Baumaßnahme: Brandverhütungsschau "Grundschule Holm"  
Bauherr/in: Gemeinde Holm über Amt Moorrege  
Bauort: 25488 Holm, Schulstraße 5

**Aktenzeichen: 43/BS/148.342 Bericht über eine Brandverhütungsschau**

ERDGESCHOSS / Neubau

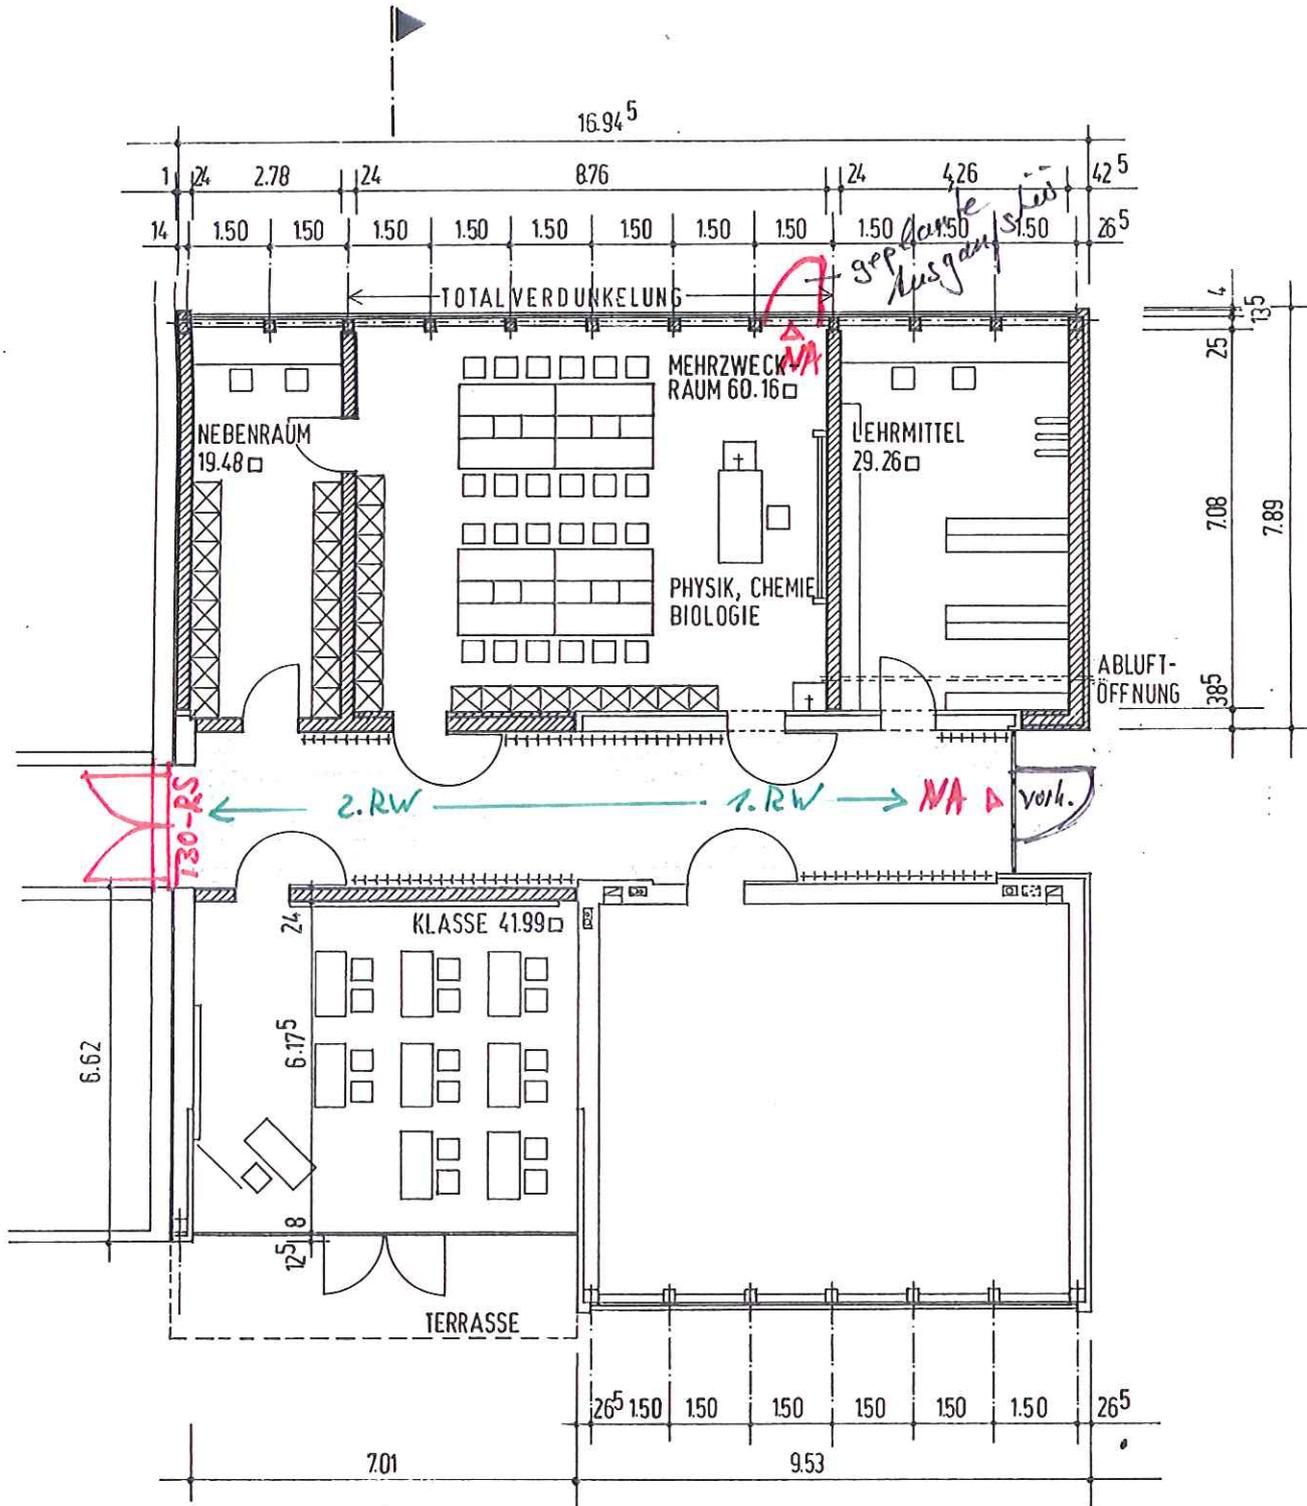
**6. Die Flure im Erdgeschoss sind nicht in Rauchabschnitte unterteilt.**

**7. Das Gebäude ist nicht in Brandabschnitte unterteilt.**

- da keine durchgehende Brandwand vorhanden ist, sind Brandbekämpfungsabschnitte durch T30-RS Türen (an den gekennzeichneten Stellen im Grundriss) herzustellen

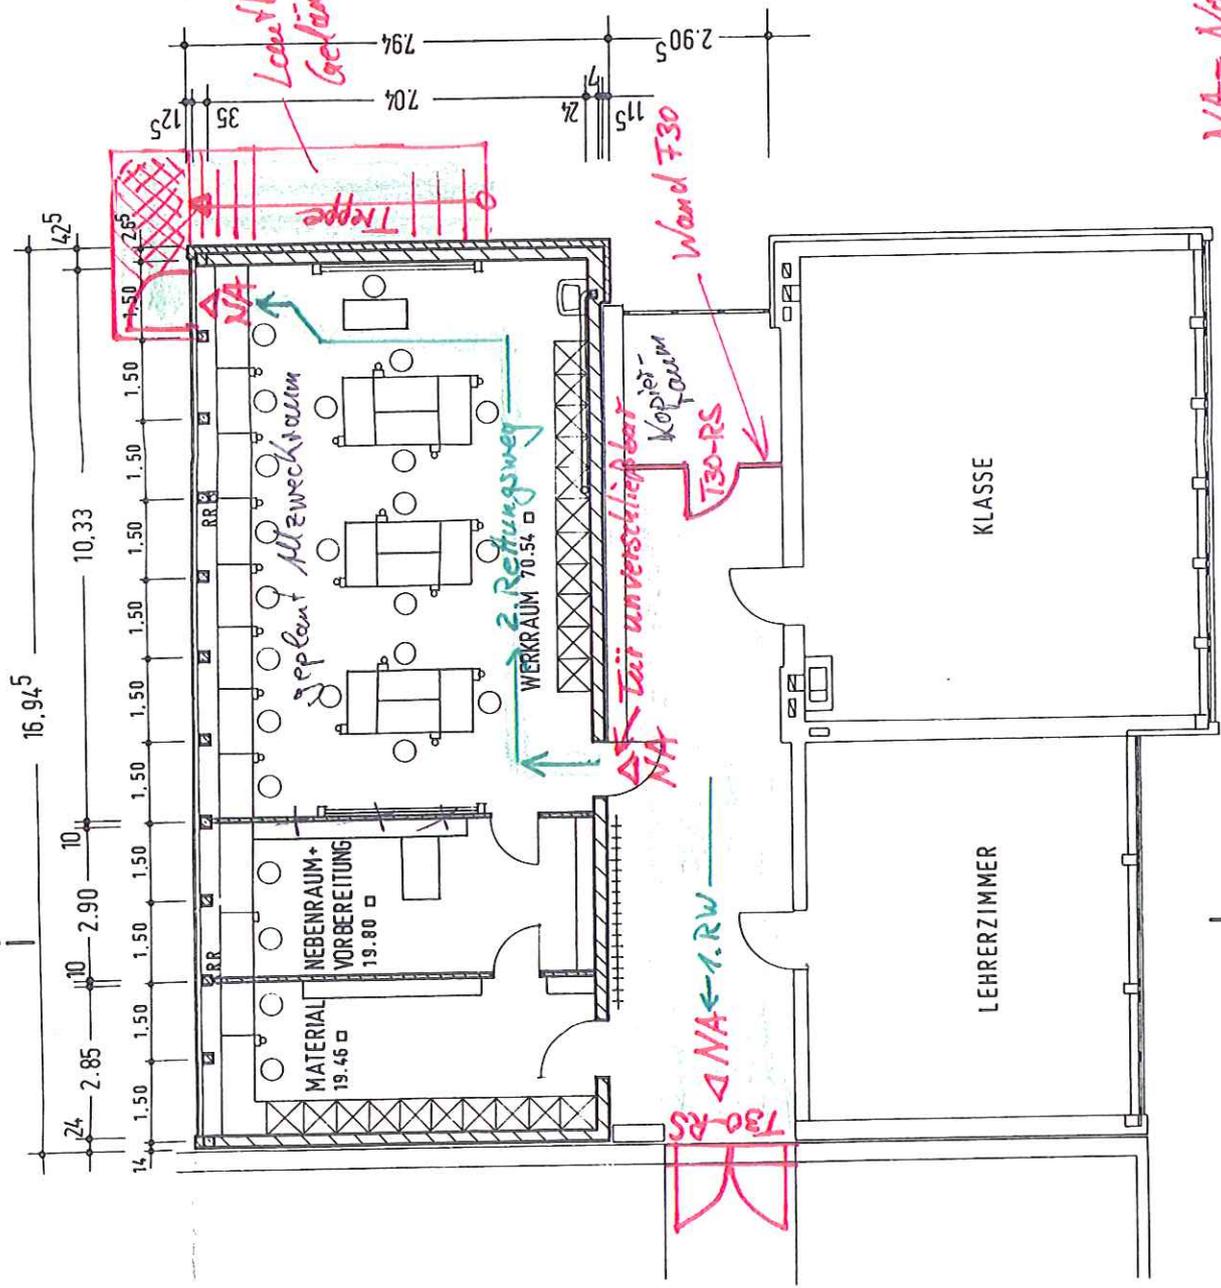
- 2. Im Obergeschoss des „Neubaues“ (Betreuungsschule) fehlt der zweite bauliche Rettungsweg (zweite Treppe).**

- das Obergeschoss (Neubau) muss eine Außentreppe erhalten; die Treppe kann den Zugang vom geplanten Allzweckraum erhalten; nutzbare Breite muss mindestens 1,20 m betragen; Geländerhöhe muss mindestens 1,10 m betragen
- die Tür zum Allzweckraum darf nicht verschließbar sein, da die Treppe für alle Unterrichtsräume im OG nutzbar sein muss
- die Tür zur Außentreppe muss ein Panikschloss erhalten

Halle / Endiges Dross

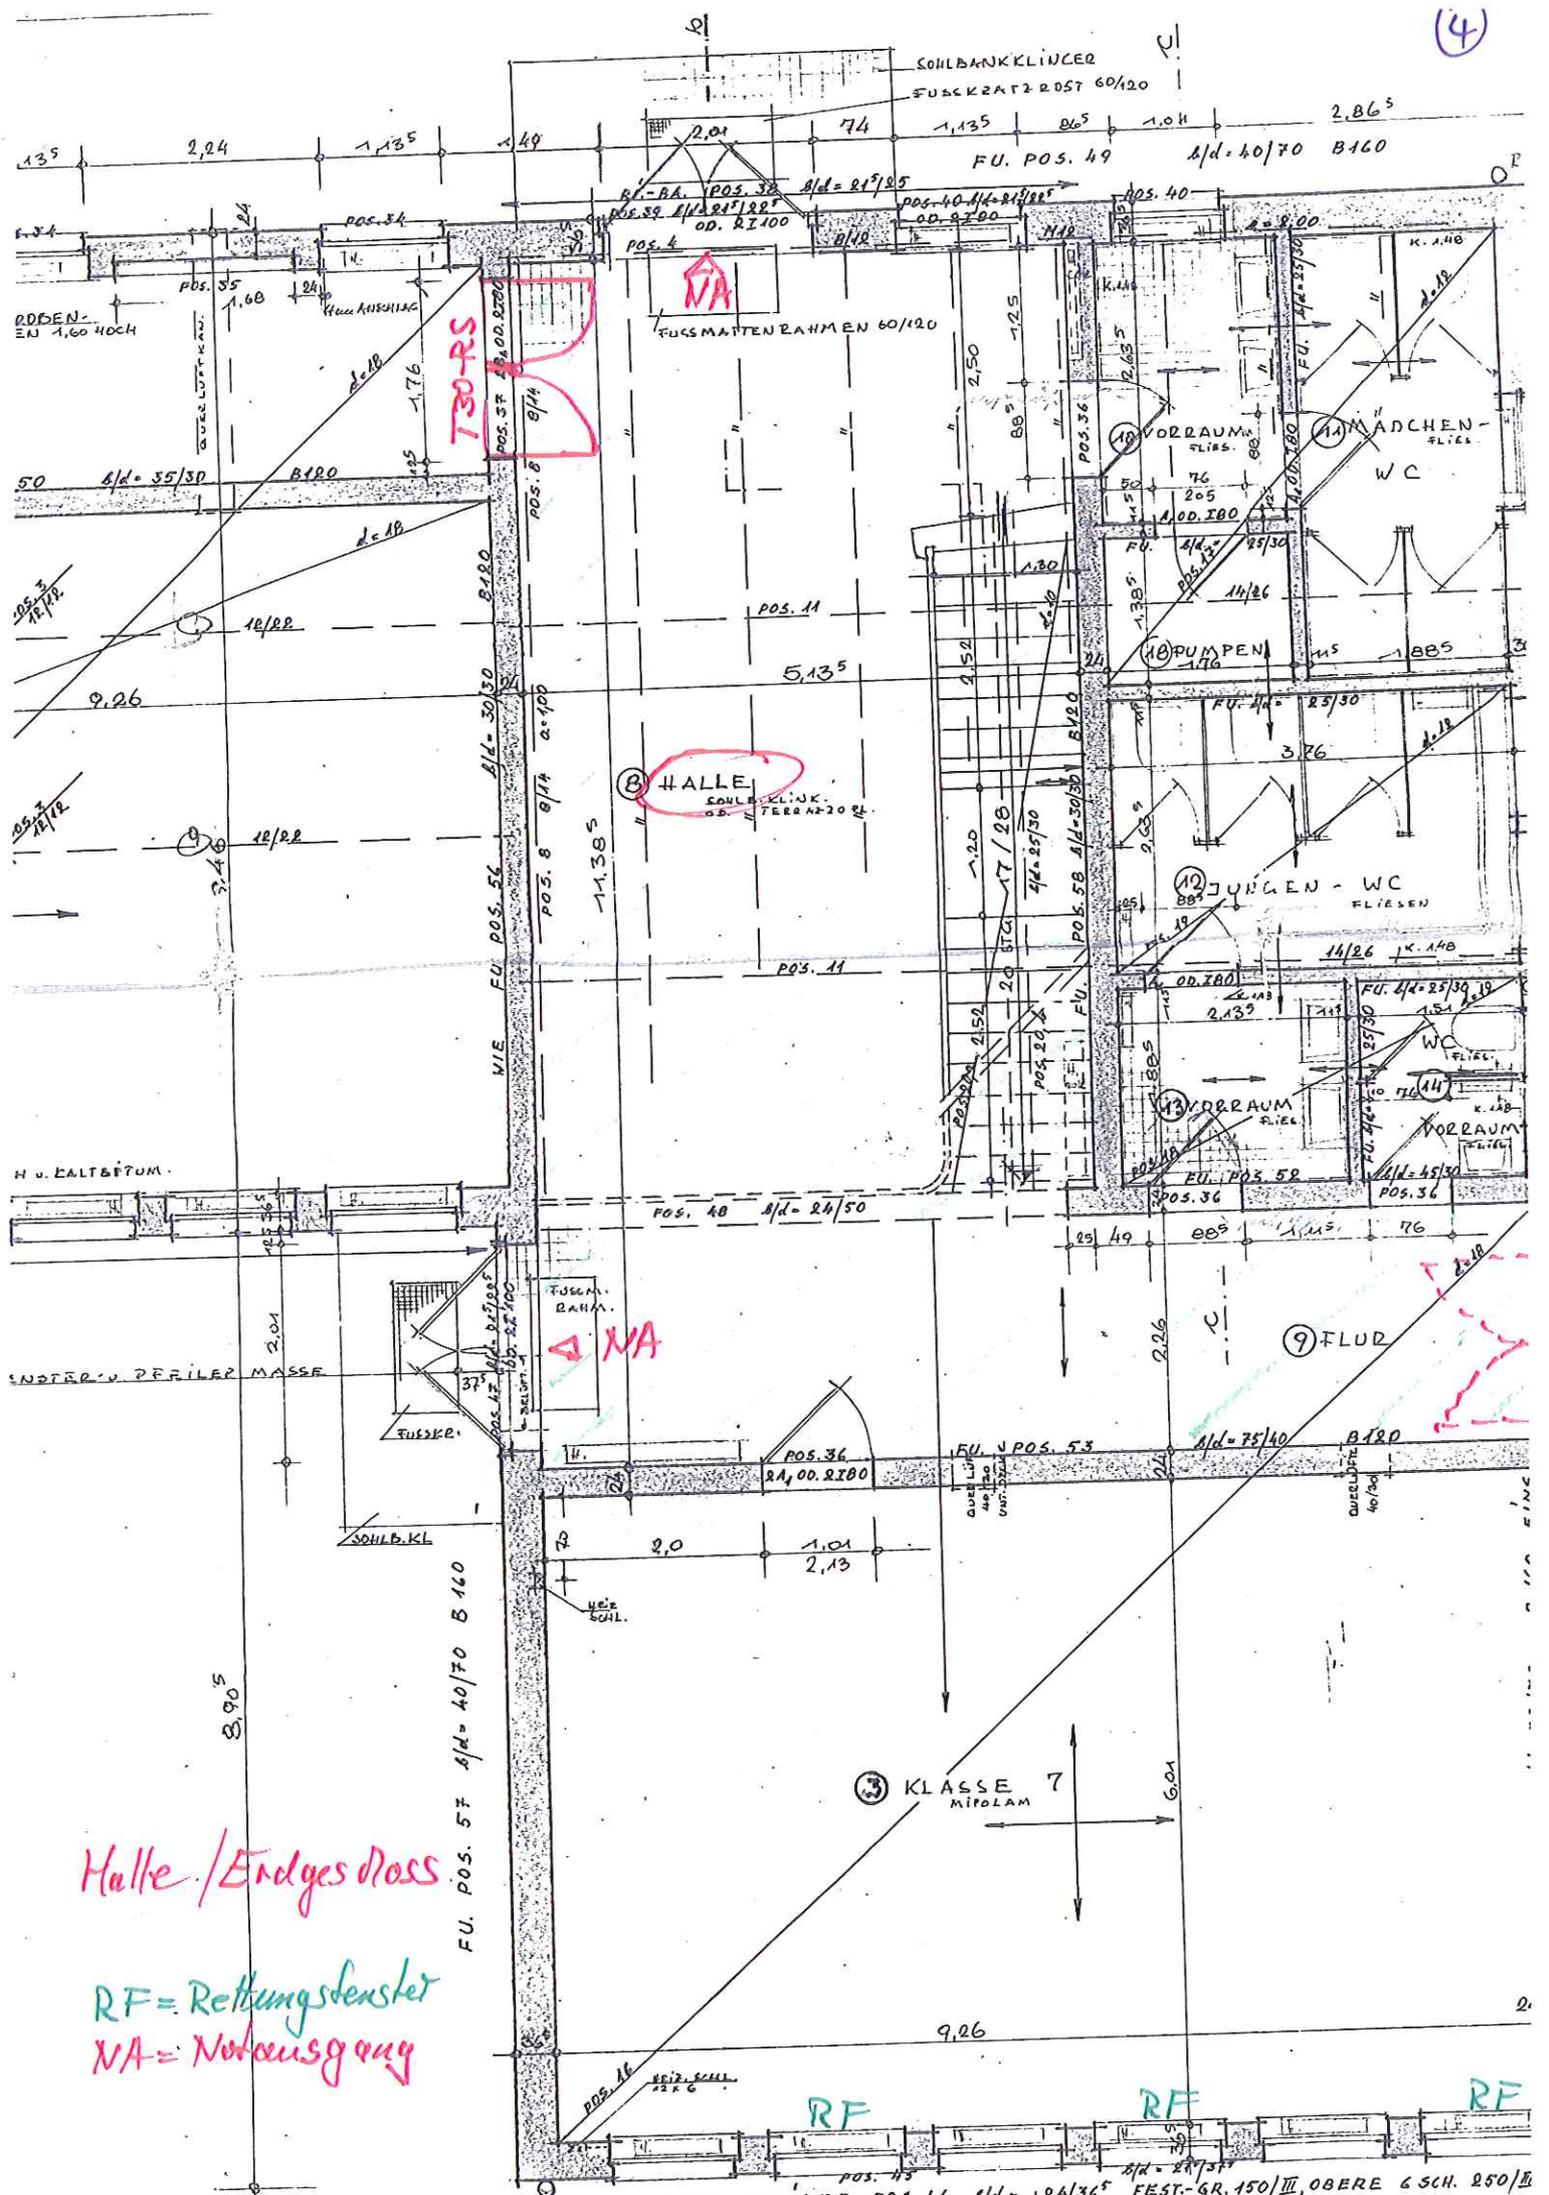
- 3. Der vorhandene Treppenraum (1. Rettungsweg) ist nicht von den Fluren durch Rauchschutztüren abgetrennt.**

- 5. In der gesamten Schule fehlt eine Sicherheitsbeleuchtung und eine Notausgangsbeschilderung.**

- In der Halle (Treppenraum) müssen zu den Fluren im Erdgeschoss und im Obergeschoss T30-RS Türen eingebaut werden. Sie können z.B. durch zugelassene rauchmeldergesteuerte Magnethalten offen gehalten werden.

- alle Notausgänge müssen beleuchtete Sicherheitszeichen (Fluchtwegpiktogramme) erhalten
- die Außentreppe muss eine Sicherheitsbeleuchtung erhalten

Halle / Obergeschoss  
 VOLKSSCHULE HOLM ERWEITERUNG M.  
 BL. 2 OBERGESCHOSSGRUNDRISS IN HOLM D. 7  
 BAUHERR: *Winnitz* ARCHITEKT: *aguf*  
 (GEMEINDE HOLM, BÜRGERMEISTER) (GABR)

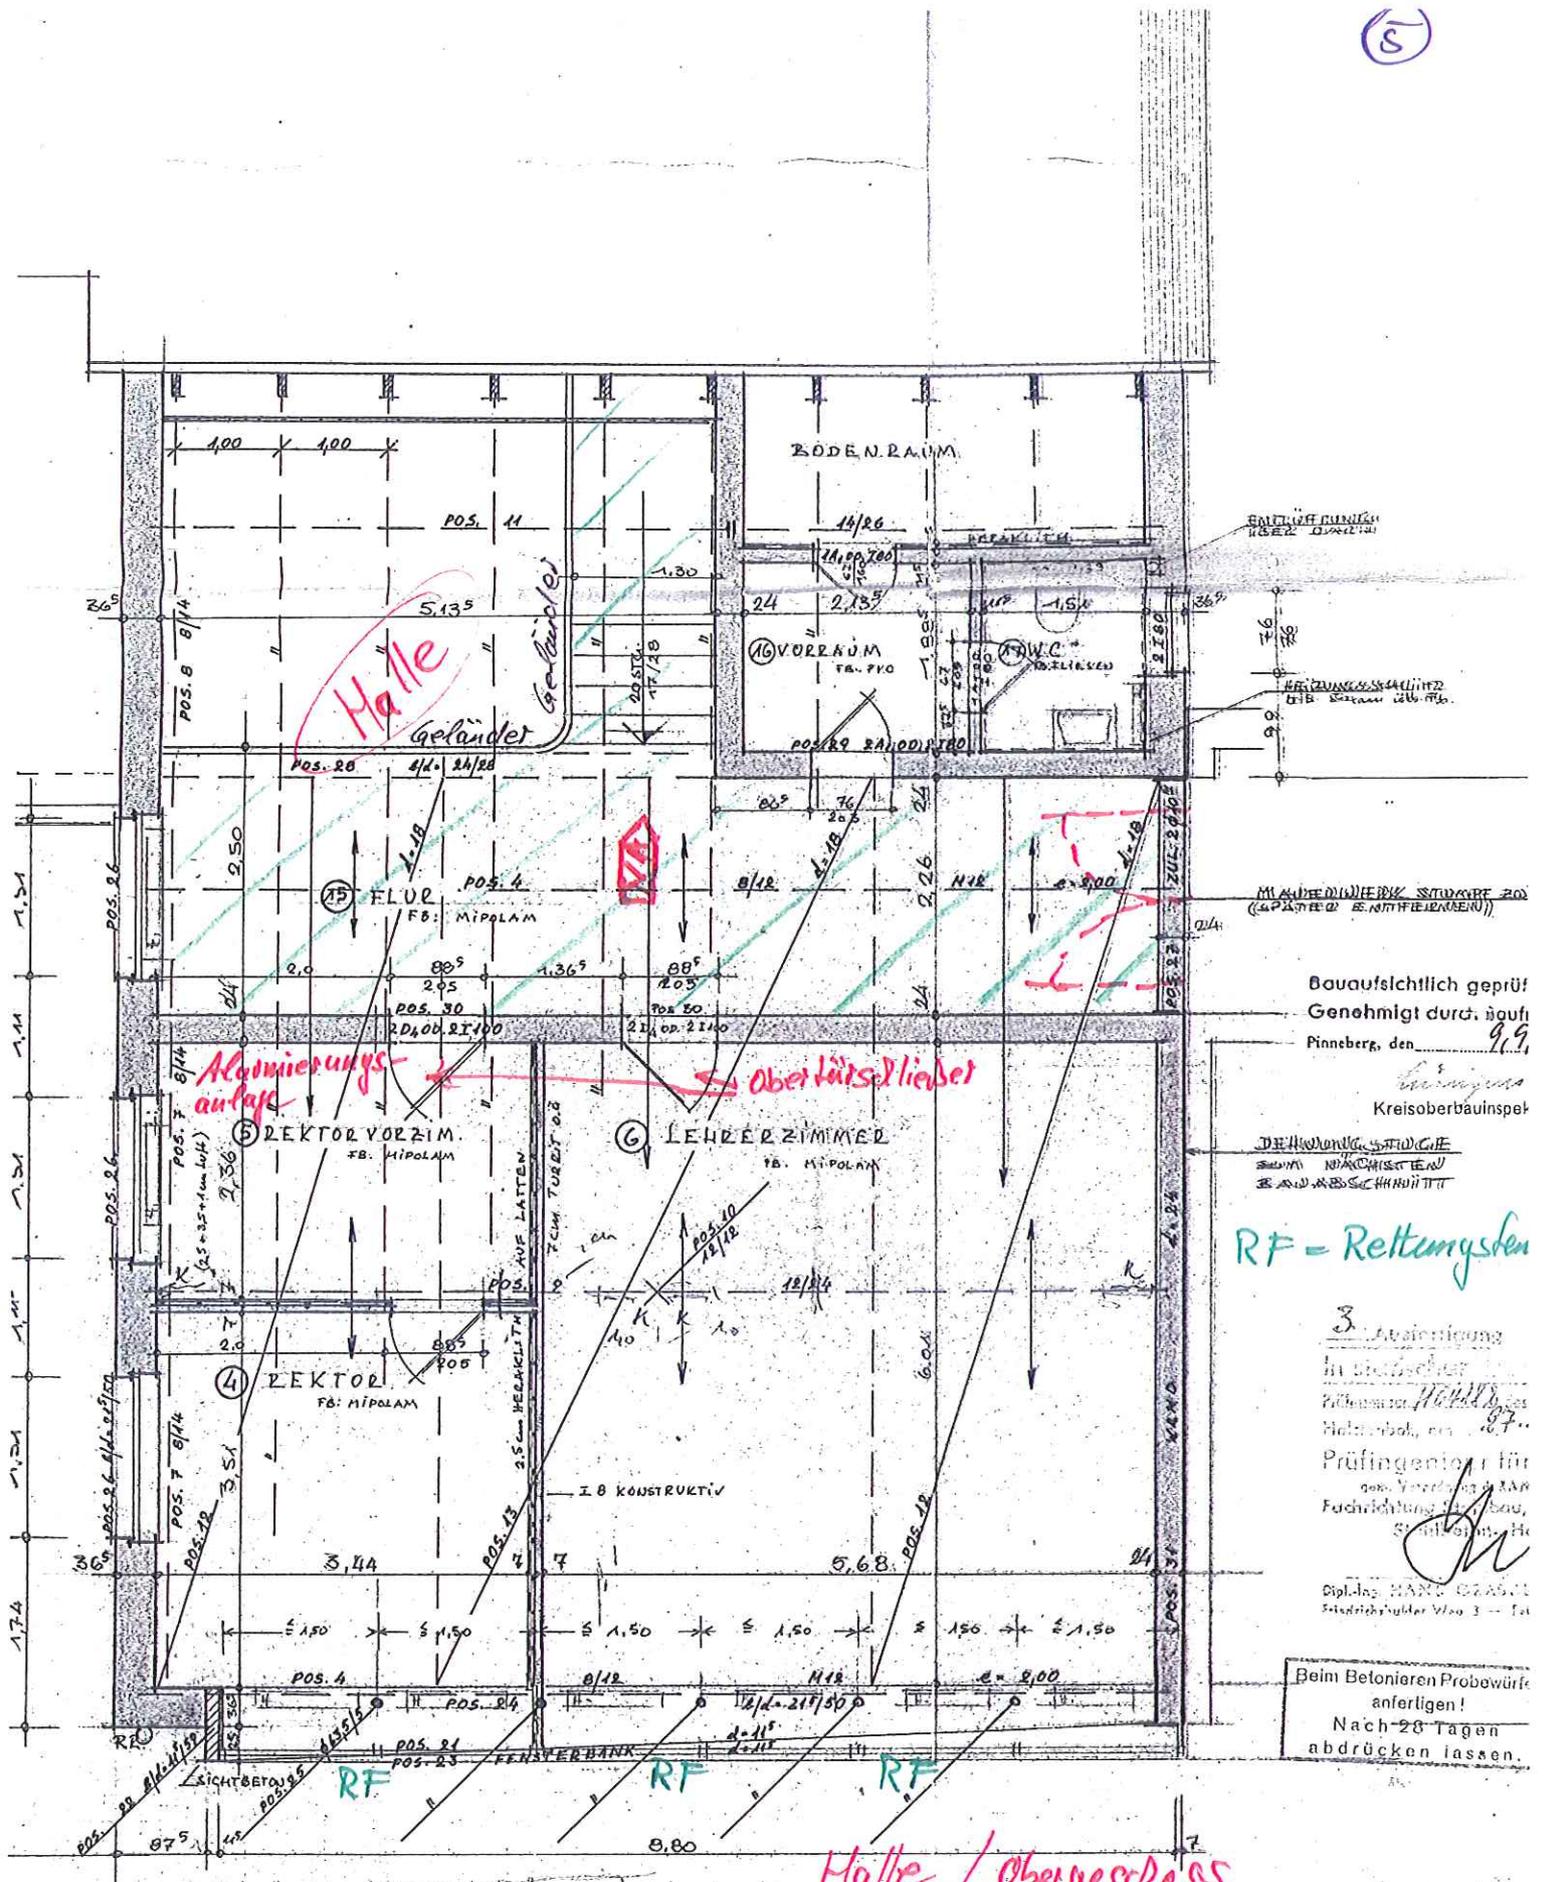
- 4. Der Kopierraum im Obergeschoss ist durch eine Holzwand (ohne Feuerwiderstand) vom Flur abgetrennt.**

- die Holzwand zum Kopierraum im OG-Flur muss entfernt werden und durch eine feuerhemmende Wand (F30) mit T30-RS-Tür ersetzt werden
